AJUSTE MULTICONTACT

Se informa, mediante esta circular, de una acción a llevar a cabo en las motocicletas Silence modelos S01 y S02.

OPERACIONES PREVIAS

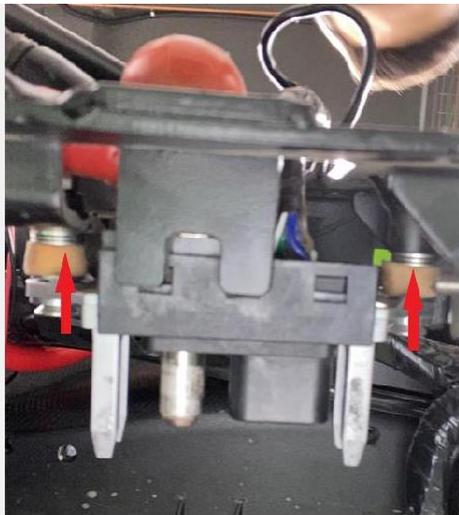
Nº	DESCRIPCIÓN
1.	Desensamblar el <i>Multicontact</i>
